山梨大学(成島)受水槽設備更新工事

質疑に対する回答について

工事名		山梨大学（成島）受水槽設備更新工事			図面名		受水槽・ポンプ室基礎詳細図		図面番号
山梨大学施設・環境部		部長	課長	補佐	担当		縮尺		M-08 (修正)
		令和元年5月		S=1/30

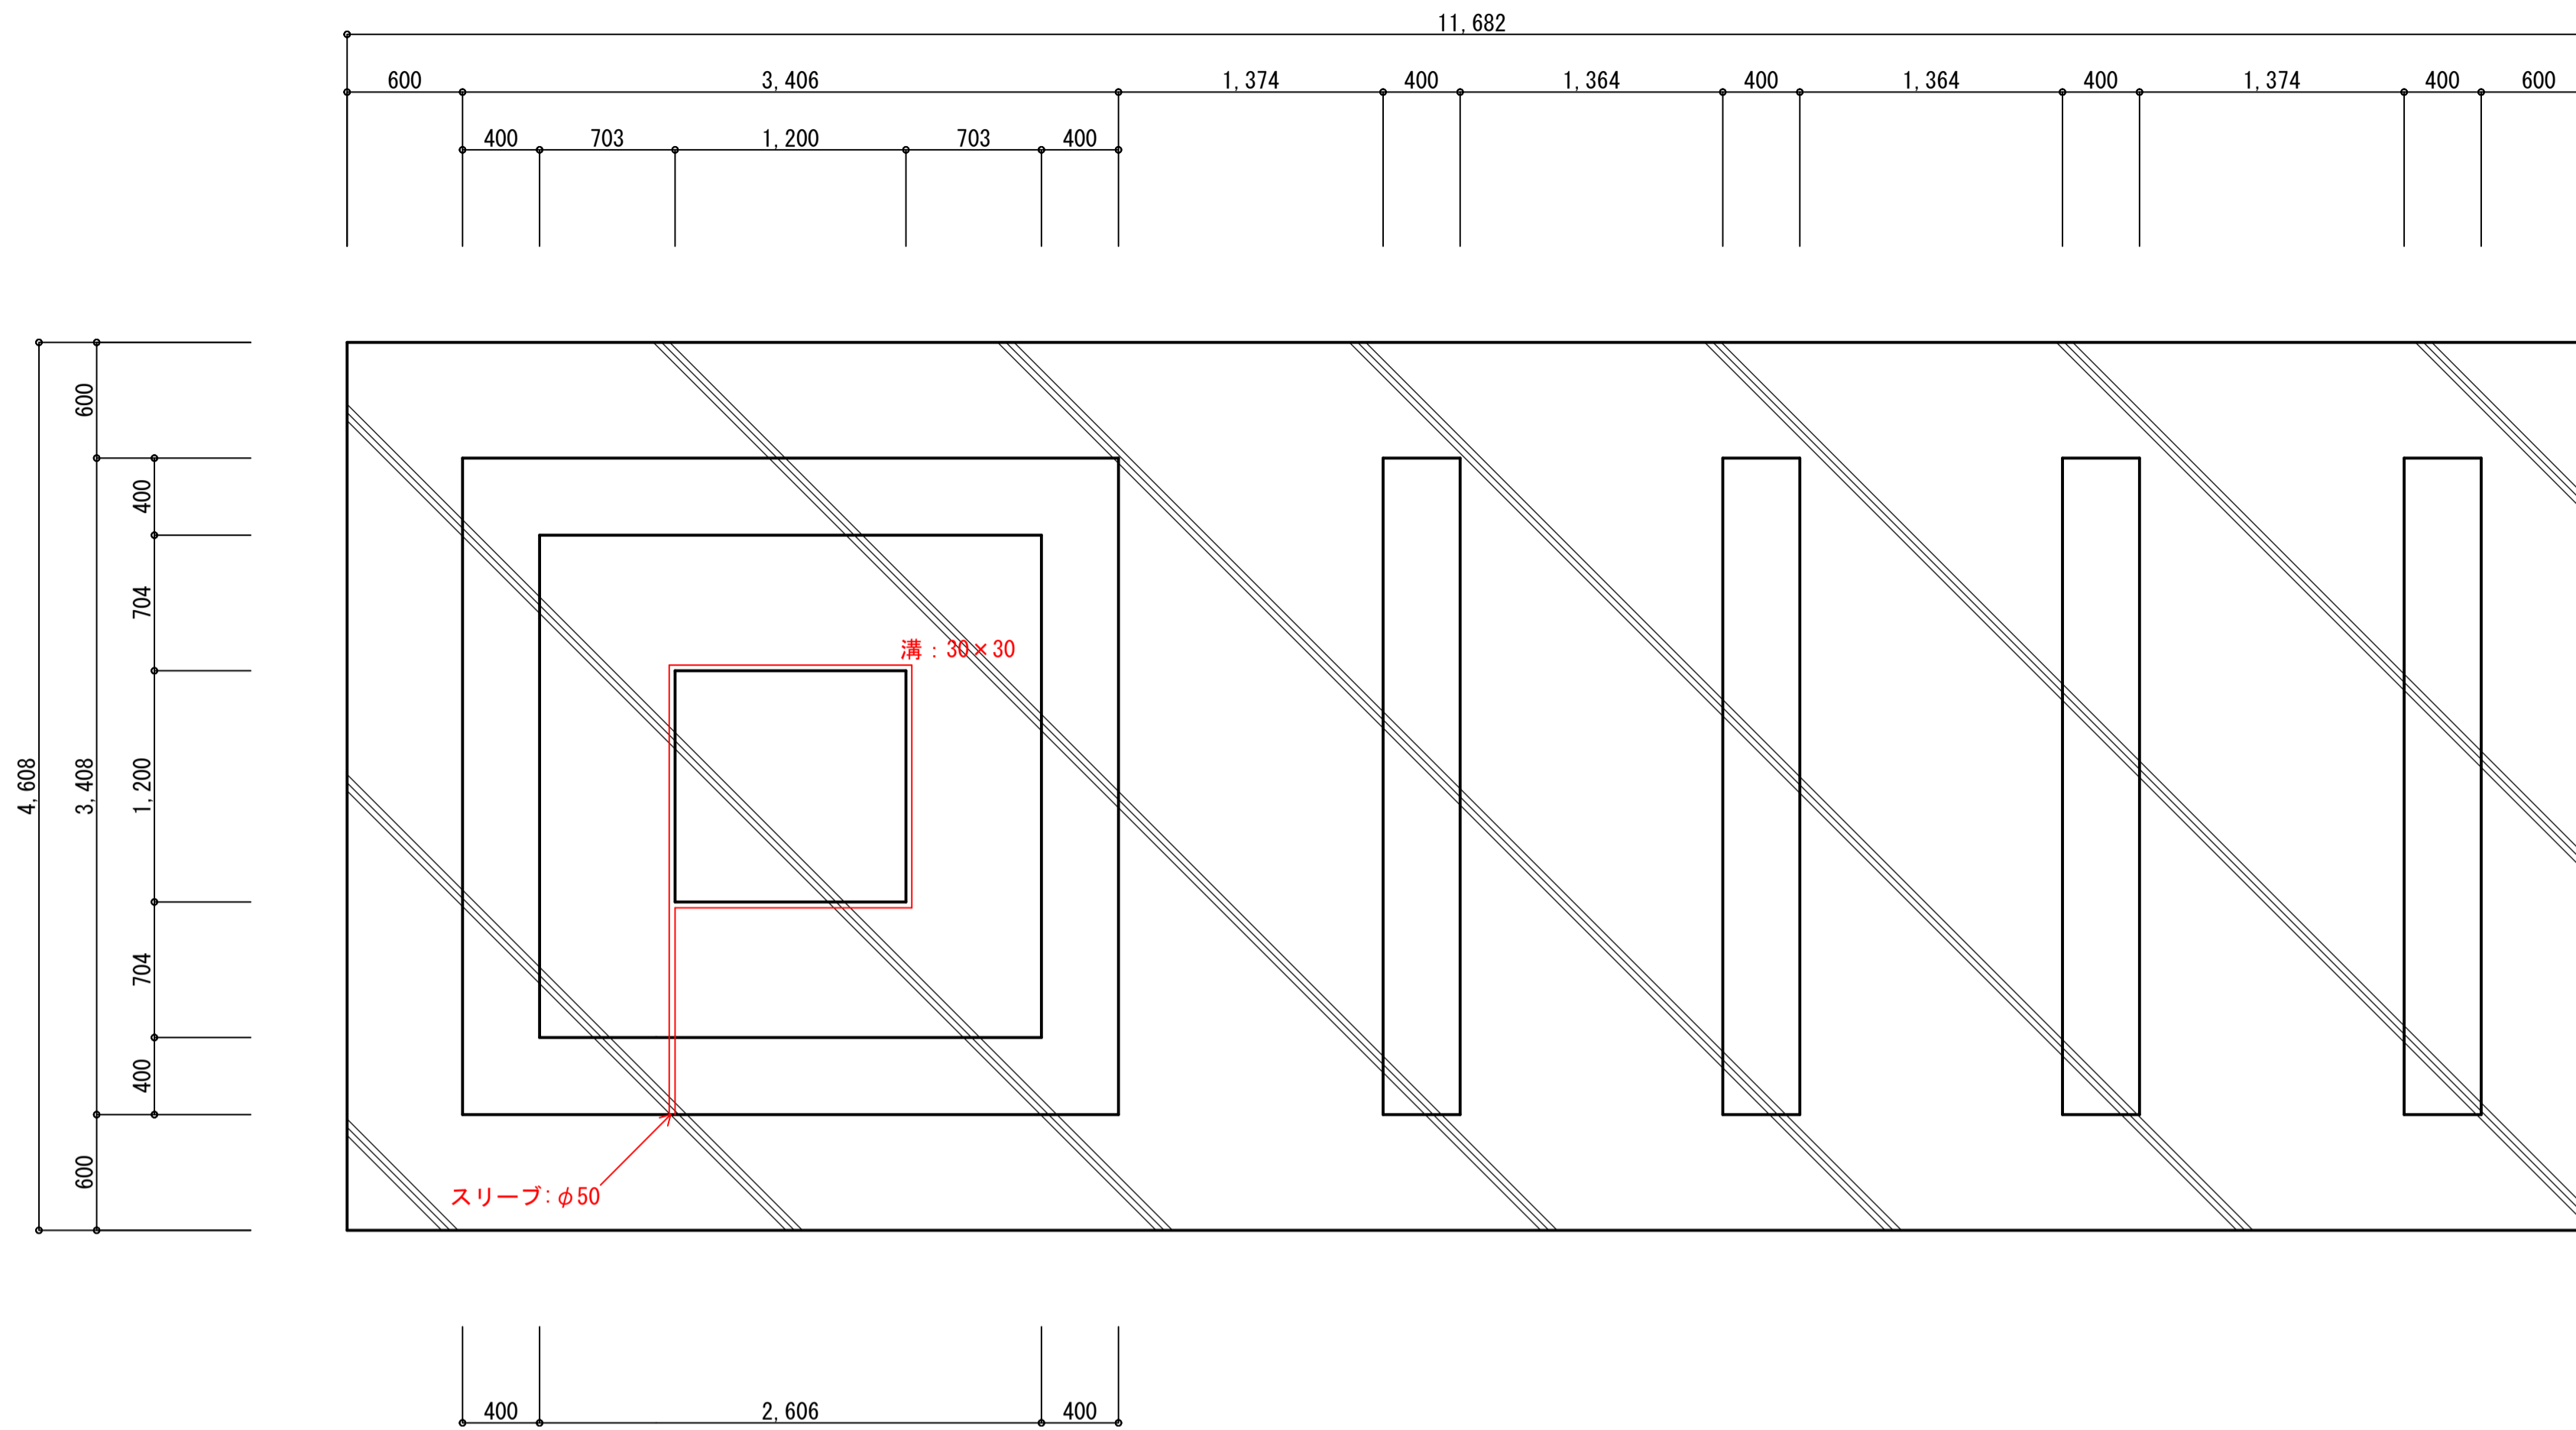
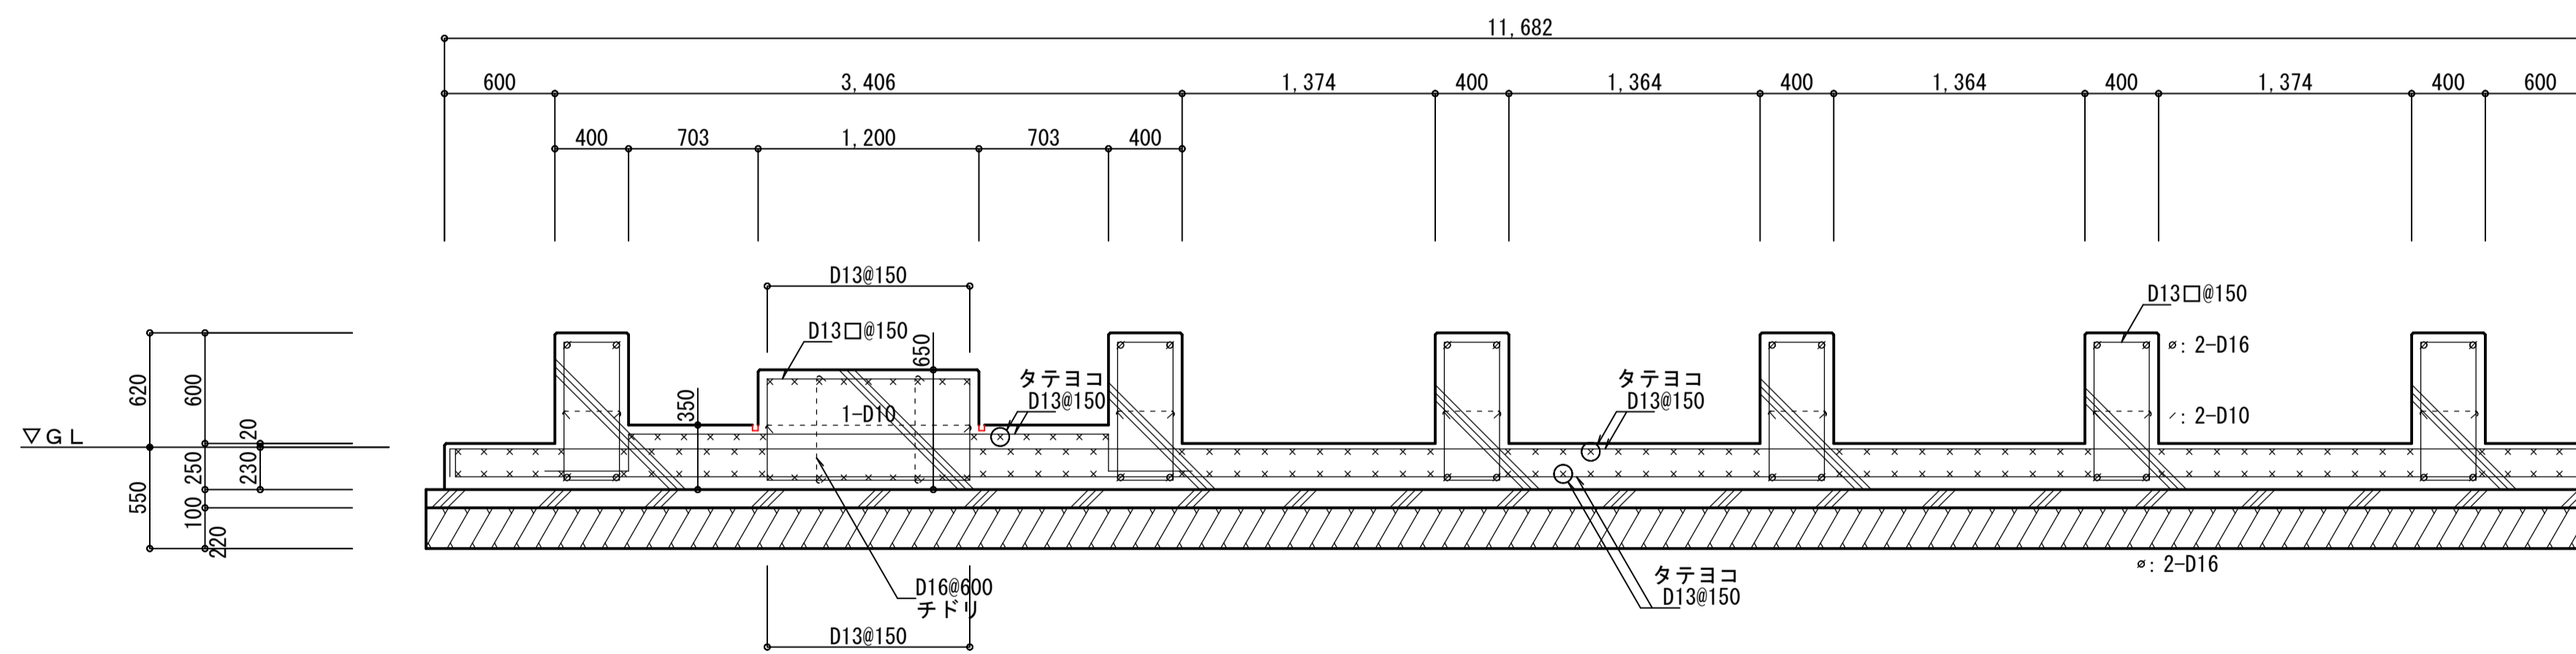
No	図面番号	質 疑 事 項	No	回 答
1		別途工事区分の受水槽ポンプ室内の換気扇(給気ドアガラリ)は必要ないか。		換気扇は別途工事のため必要ありません。ドアガラリは必要です。
2		受水槽ポンプ室内に床排水(金物)は必要ないか。		必要です。M-03(修正),M-08(修正)に記載の通りです。
3		災害時などの緊急飲用水栓は必要ないか。又、取り付け位置はどうするか。		必要ありません。
4		メッシュフェンスの仕様詳細がわかりません。設計荷重、基礎条件等があれば教えてください。		M-03に記載の通りです。
5		新設受水槽はFRP製として考えてよろしいでしょうか。		M-03に記載の通りです。
6		新設受水槽設置場所に大木3本とありますが伐採・伐根は本工事に含むと考えるべきでしょうか。		含みません。別途工事にて撤去します。
7		特記仕様書1の工事区分にフェンスが機械とありますが、図面に記載されていないので不要と考えてよろしいでしょうか。		M-03に記載の通りです。
8		警報はポンプ室内のみ表示とし、その他遠方表示は無しと考えてよろしいでしょうか。		よろしいです。
9				
10				
11				
12				
13				
14				
15				
16				
17				
18				
19				
20				
21				
22
